Verslag nr.	3/2022	Plaats : Gemeenteraadszaal, stadhuis Kortrijk
Datum vergadering:	14 juni 2022	uur : 19u00 – 23u00

Agenda Gecoro 14 juni 2022:

1. Goedkeuring verslag 19 januari 2022
2. Advies RUP Loofstraat - voorontwerp
3. Advies RUP Walle – ontwerp: bespreking van de adviezen en bezwaren ontvangen bij het openbaar onderzoek van het RUP en onteigeningsbesluit

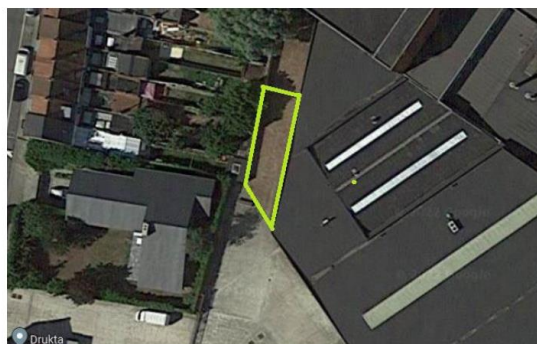
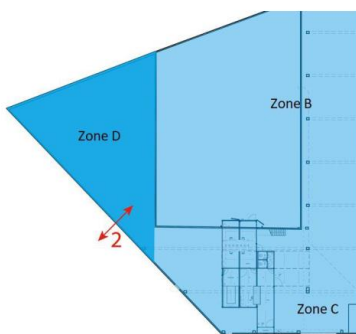
Bezwaarschrijvers geven aan dat men een omgevingsvergunning verkreeg voor verbouwwerken waarbij er een poort werd voorzien aan de zuidelijke gevel van het gebouw (zie pijl 1 op plan). Men geeft aan dat de productiefloor zo is voorzien dat leveringen via deze poort zouden plaatsvinden en wenst deze mogelijkheid te behouden. Men vraagt om bij de realisatie van de fietsroute ermee rekening te houden dat toekomstig gebruik van de poort veilig en praktisch kan verlopen.

De exacte locatie van de stedelijke voetgangers- en fietsverbinding (art 6) is nog niet bepaald en wordt concreet in een omgevingsvergunning. De pijl geeft indicatief aan waar deze verbinding wordt gerealiseerd. Gezien de gehanteerde vork aan de zijde van Walle als de Doorniksesteenweg zijn nog verschillende pistes mogelijk.

In de voorschriften staat het doel van deze route beschreven: "Het doel van deze verbinding is niet alleen om een belangrijke bijkomende verbinding te voorzien in het trage netwerk van de stad maar ook om het plangebied meer doorwaadbaar te maken en om klimaatmitigerende en adaptieve maatregelen te realiseren (bv inzake regenwaterbeheer, voorkomen van hitteïlandeffecten, versterken biodiversiteit enz...). De verbinding moet opgeladen worden door plaatselijk langs deze verbinding kwalitatieve publieke ruimte en groen te voorzien. De verbinding moet maximaal conflictvrij worden gemaakt." De voorschriften sluiten de mogelijkheid om een poort op deze locatie te voorzien niet a priori uit maar dient in een ruimer kader bekeken te worden. Wel is het zo dat het niet wenselijk is om gemotoriseerd verkeer te laten kruisen met het fietspad.

Er werd indertijd een vergunningsaanvraag afgeleverd om een poort in deze gevel te plaatsen. Het terrein waar de poort op aansluit betreft evenwel geen eigendom van het bedrijf. Het bekomen van een omgevingsvergunning doet geen afbreuk aan burgerlijke rechten. Om toegang langs deze zijde te bekomen is een akkoord met de eigenaar vereist.

Volgens de gegevens waarover wij beschikken is er hierover geen akkoord. De stedenbouwkundige vergunning waarvan sprake is inmiddels vervallen. Om een nieuwe poort te plaatsen is een omgevingsvergunning vereist. Bij de beoordeling daarvan zal rekening gehouden worden met de op dat moment geldende contextfactoren en de doelstellingen van het RUP.

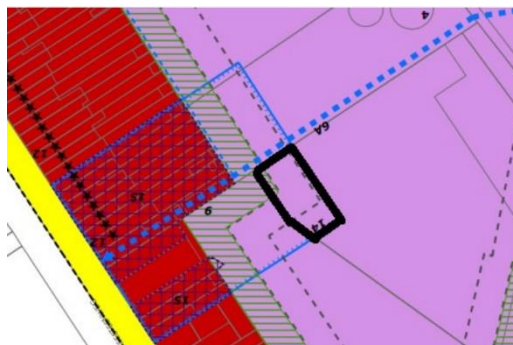
Bezwaarschrijvers wensen de meest noordelijke vleugel (donderblauwe zone op kaart) die momenteel net gebruikt wordt, te verhuren als opslagruimte. Daarvoor moet er een aparte poort voorzien worden om in- en uitrijden te faciliteren. De ruimte daarvoor wordt in het ontwerp-RUP ingetekend als bouwvrije groenzone. De zone in groen aangeduid op de luchtfoto is berijdbaar en men wenst deze mogelijkheid te behouden. Men stelt voor om de verharding waterdoorlatend te voorzien.

Deze poort is niet nodig voor de werking van het eigen bedrijf maar staat in functie van de maximale optimalisatie van het gebouw door de eigenaar. Een poort op die locatie voorzien zal, in combinatie met de toegangsweg ernaartoe hinder kunnen veroorzaken naar de woningen in de omgeving. De realisatie van een toegangsweg is strijdig met de voorziene bouwvoorschriften van 'bouwvrije groene zone' (art 9). Deze 'bouwvrije groene zone' dient om de bedrijfsactiviteiten te bufferen van de omliggende bebouwing wat een maatregel is om de woonkwaliteit van de aanpalende woningen te kunnen garanderen. De realisatie van een toegangsweg in deze zone is strijdig met deze visie.

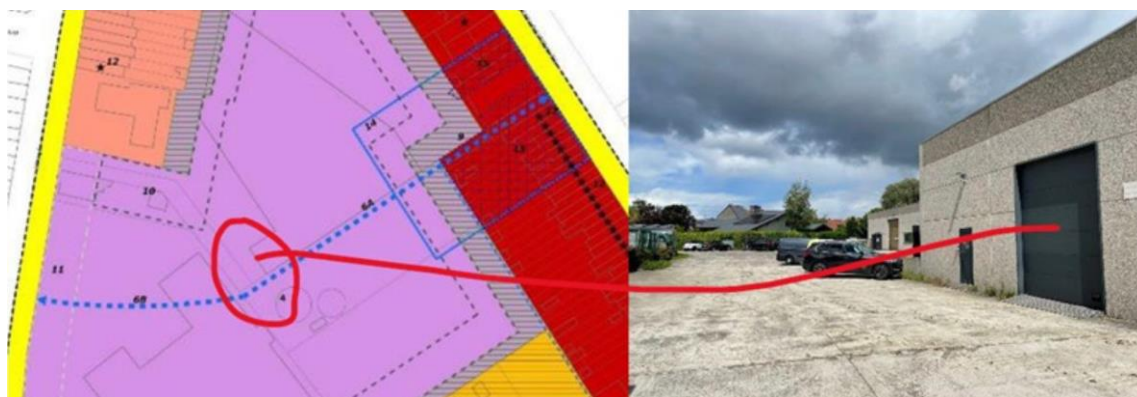
In de voorschriften staat vermeld dat 15% wonen mag voorzien worden op de totale terreinoppervlakte. Bezwaarschrijvers vragen of dergelijke woonuitbreiding kan geïntegreerd worden in de bestaande infrastructuur en niet enkel in een nieuwbouwsituatie. Men is van oordeel dat indien deze uitbreiding voldoet aan de opgestelde regels het toch niet correct zou zijn dat in de bestaande gebouwen geen wonen mag voorzien worden. Bezwaarschrijvers vragen een aanpassing zodat het wonen wel in bestaande gebouwen kan geïntegreerd worden.

Een eventueel nieuw woonprogramma moet overeenkomstig art 4.8 gekoppeld zijn aan een inrichtingsstudie die uitgaat van de ontwikkeling die ruimer gaat dan alleen wonen. Het percentage wonen wordt dan berekend aan de hand van het terreinoppervlak dat aan transformatie onderhevig is (15% van het terreinoppervlak). Het louter omvormen van de bestaande gebouwen naar woningen is geen evidentie vanuit de verschillende normeringen die voor woongebouwen van toepassing zijn. De combinatie van wonen en bedrijvigheid moet ook steeds zorgvuldig bekeken worden zodat het wonen ook geen beperkingen oplegt ten opzichte van toekomstige bedrijfsactiviteiten. Het is alvast niet in de geest van het RUP om delen van de bestaande bedrijfsgebouwen te verbouwen naar woningen of zomaar uit te breiden met woningen.

De Gecoro adviseert om niet in te gaan op het bezwaar.

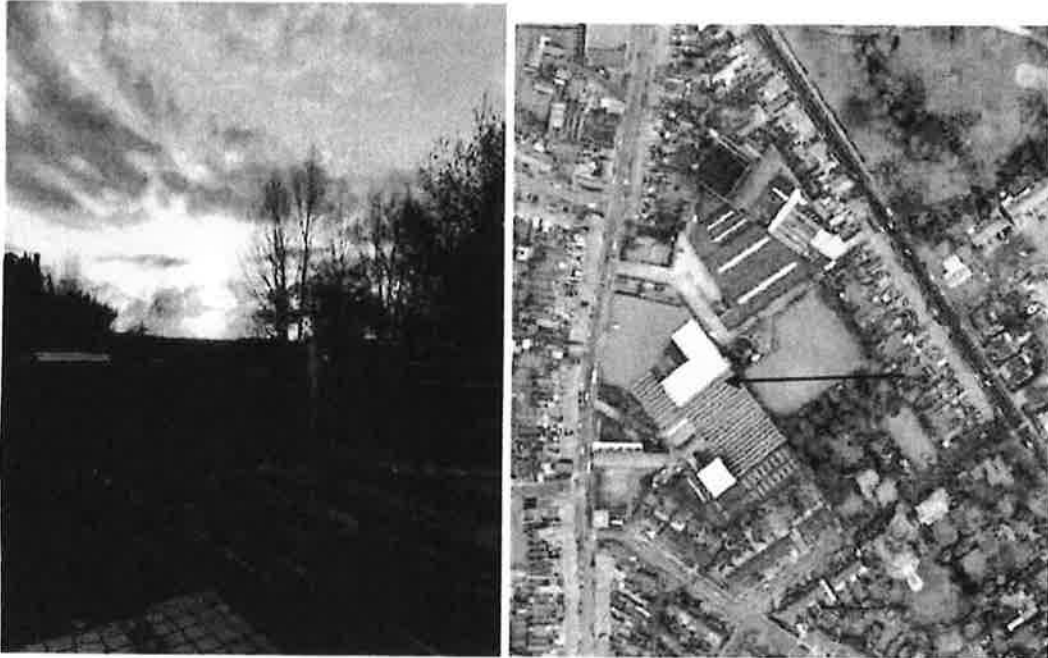
Dit betekent concreet dat er in de toekomst zal kunnen worden gebouwd tot 20m hoogte in de zone dicht tegen de achtertuinen van de woningen in Snoucksreke. Hierdoor zal cliënt worden geconfronteerd met een aanzienlijke vermindering van (zon)lichtinval in zijn tuin, zal zijn uitzicht ernstig worden verstoord en dreigt tegelijk een groot verlies aan privacy (door inkijk vanuit de appartementen op de verdiepingen van de nieuwe torens).

8. Ter illustratie gaat hieronder een foto van het uitzicht vanuit de tuin van cliënt. De foto is genomen op 21 maart 2022. Cliënt geniet de ganse namiddag en avond van de zon en de lichtinval en er is vanuit het achterliggend gebied helemaal geen inkijk mogelijk. Cliënt heeft in de verte zicht op de sheddaken van Walle 113.

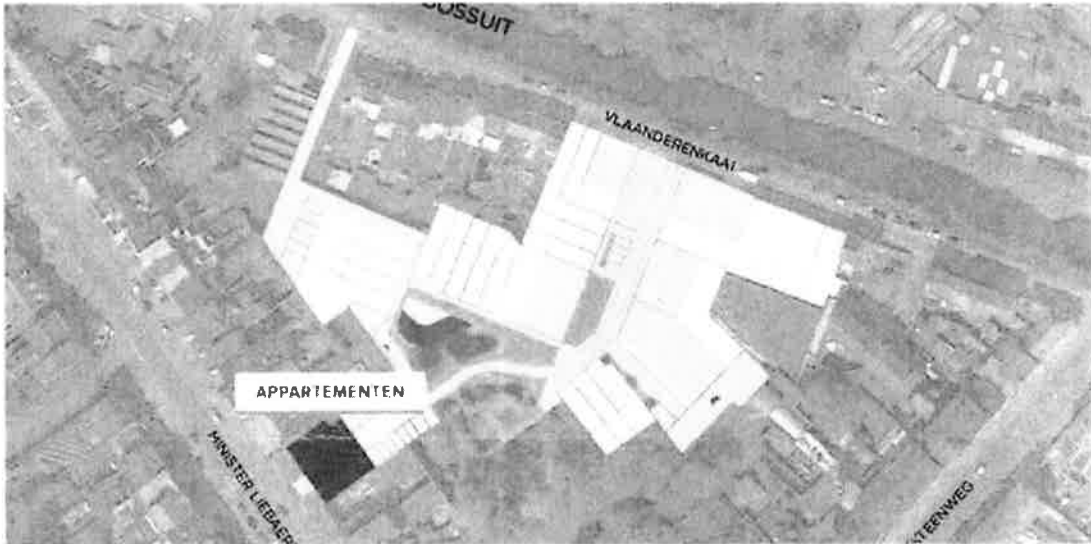
9. Doordat de voorschriften in het RUP zodanig ruim zijn geformuleerd, wordt het in de toekomst mogelijk om diverse bouwblokken met hoogtes variërend van 15 tot 20 meter te realiseren op relatief korte afstand van de perceelsgrens met cliënt. Dergelijke volumes zouden een bijzonder verregaande impact hebben op het uitzicht, de schaduwvorming en de privacy van cliënt.

Toekomstige ontwikkelaars van de site hebben carte blanche voor de inplanting van deze nieuwe (woon)torens. Dit kan niet worden aanvaard. Het is aan de plannende overheid om bij de opmaak van een RUP de toekomstige invulling van de site op de meest duurzame wijze in te richten en daarbij de behoeften van de verschillende maatschappelijke activiteiten tegenover elkaar af te wegen (cfr. het algemeen doelstellingenartikel uit de VRO (art.1.1.4)).

De ruimtelijke kwaliteit mag daarbij niet afhankelijk worden gemaakt van één of meerdere inrichtingsstudies die bij elke individuele aanvraag voor een invulvergunning zullen worden opgemaakt en waarin een steeds wisselende visie op de ontwikkeling van het gebied kan worden gegeven, afhankelijk van de eigen wensen van de individuele ontwikkelaar.

Dit is te vermijden door het plangebied duidelijker in te delen in verschillende zones waar hetzij iets hoger hetzij lager of helemaal niet kan worden gebouwd.

2) Poort kant fietsverbinding (zie 1 op plan).

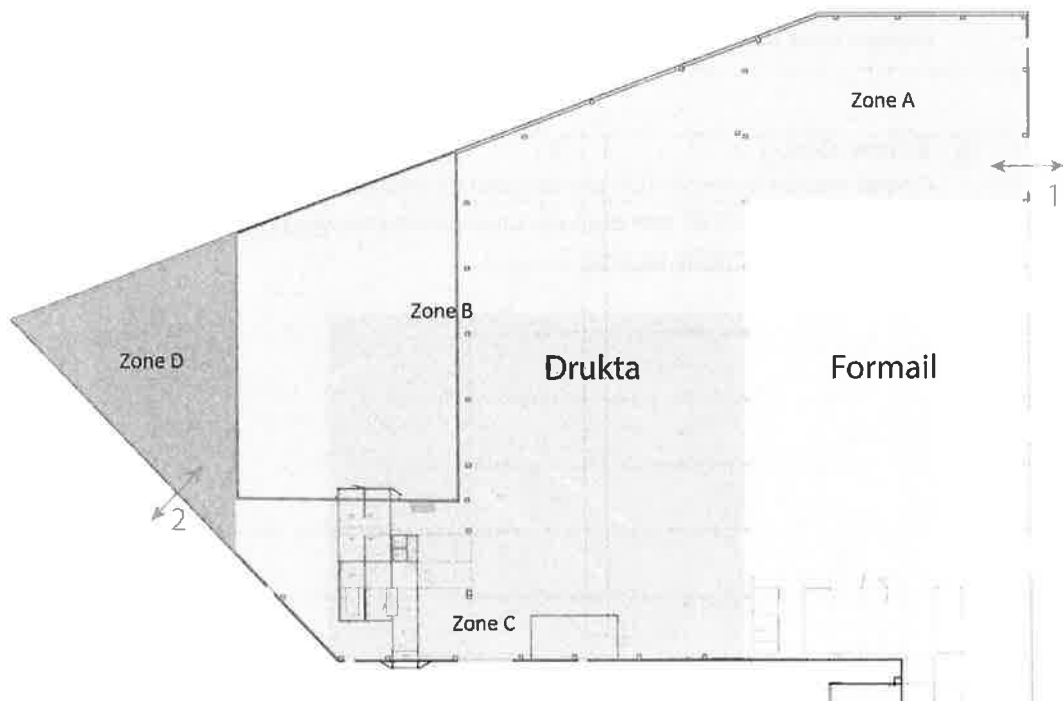
Na aankoop van de site kregen wij een omgevingsvergunning voor de verbouwwerken. In deze goedgekeurde vergunning was er tevens een poort voorzien aan de kant waar nu de fietsverbinding wordt getekend. (Zie 1 op onderstaande bijlage)

De productiefloor is zo voorzien dat alle leveringen via deze poort zouden plaatsvinden.

We vernemen dat de precieze plaats van de fietsverbinding nog niet definitief is en tot 20 à 30m kan verschuiven. Gelieve bij de inplanting van de fietsdoorsteek hiermee rekening te houden zodat de leveringen via deze kant praktisch en veilig kunnen plaatsvinden.

3) Poort kant Walle (zie 2 op plan).

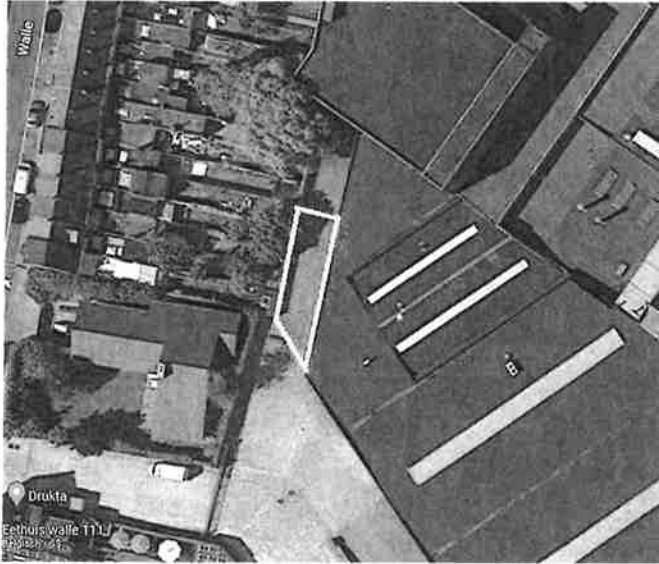
Het donkerblauwe deel (zone D) wordt momenteel niet gebruikt en plannen wij te verhuren als opslagruimte. Hiervoor moet er een aparte poort voorzien worden om het in- en uitrijden te faciliteren. (zie 2 op bovenstaande bijlage) In het voorstel-RUP wordt de omkaderde zone (foto onderaan) nu voorzien als bouwrijpe groenzone. Wij willen hier net zoals op vandaag kunnen op rijden met een wagen tot aan de poort, deze mogelijkheid moet blijven bestaan.

Kan water doorlaatbaar voorzien worden.

4) Groene zone.

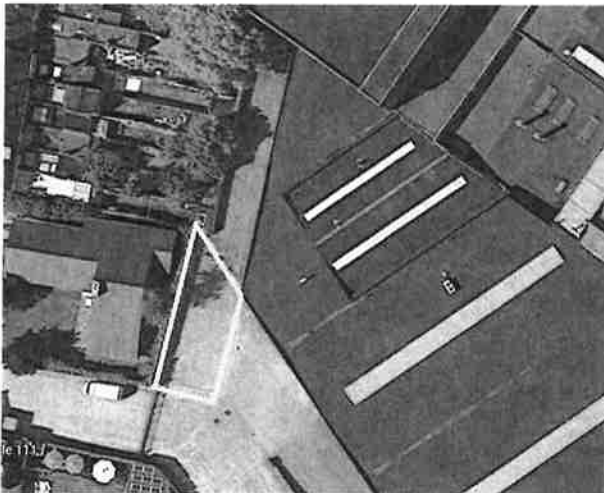
Op het nieuwe voorstel-RUP wordt onderstaande zone aangeduid als groene zone.

Op vandaag betreft dit een deel van onze parking en wensen dit ten allen tijde ook te behouden als verharde parking.

5) Speciale zone stadsontwikkeling.

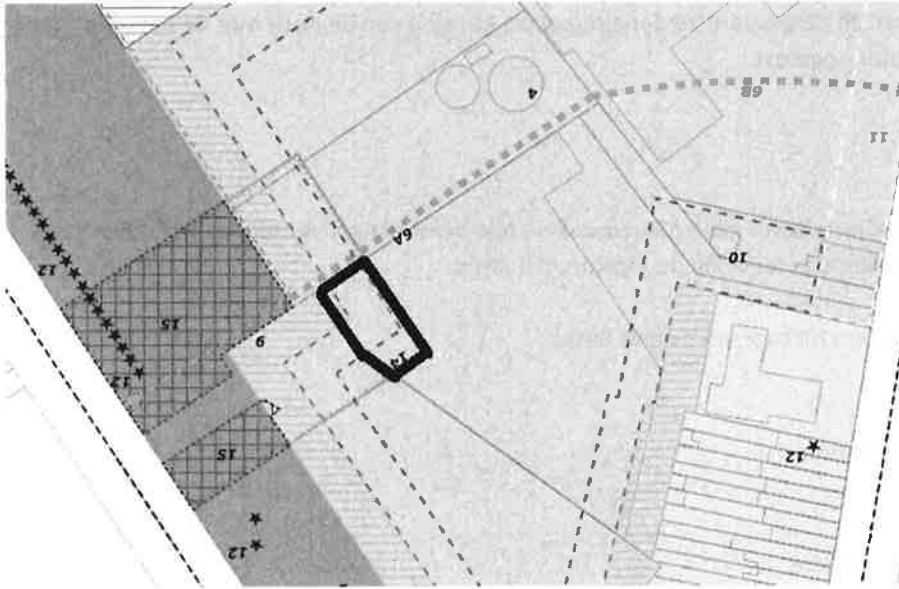
Er is in het nieuwe voorstel-RUP een zone voorzien voor stadsontwikkeling (zie onderstaand)
Deze zone loopt deels door ons gebouw. Dit moet uitgesloten worden uit het RUP!

6) Opsplitsing erfdienstbaarheid oprit

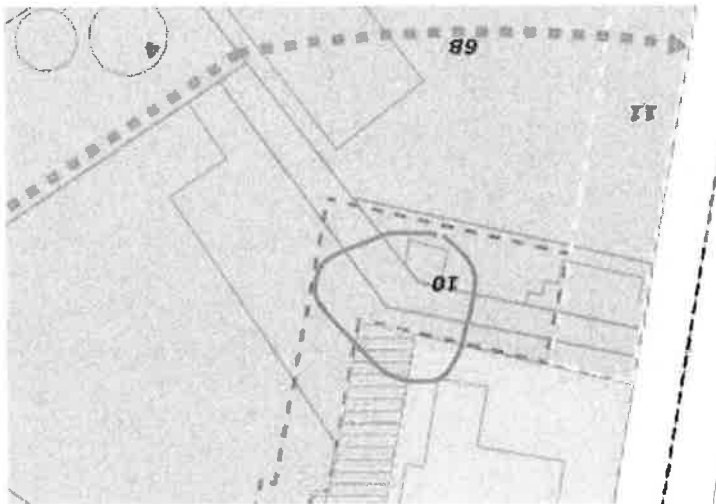
Op het grafisch plan is de opsplitsing niet correct ingetekend.
Dit moet over de ganse oprit exact in het midden opgedeeld zijn.
